Objet : Réponse au courrier de notification du projet d'arrêt du PLUiH de la CCALS
Référence dossier : LB/VH/04
Dossier suivi par : Laurence BATAILLE

Pour faire suite à la sollicitation du Pôle DAT concernant le dossier cité en objet, je vous prie de trouver ci-après l'ensemble des remarques du service Assainissement de la CCALS.

PLUiH - Annexe sanitaires 6b1

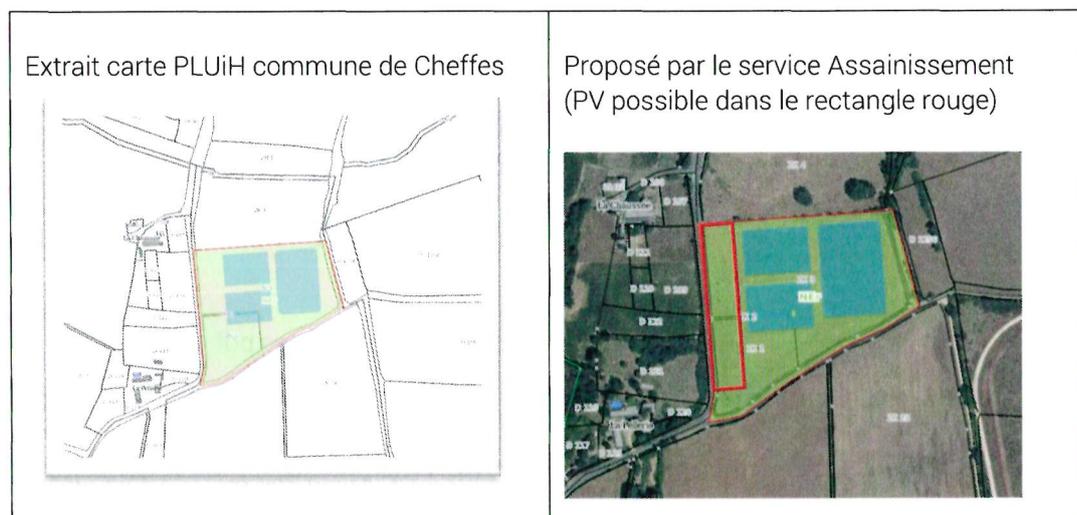
Page 11, la rédaction de la phrase « De plus, 16 stations d'épuration des eaux usées disposent d'un réseau pour les eaux pluviales. » laisse penser que 16 step reçoivent les eaux pluviales, ce qui n'est pas le cas.
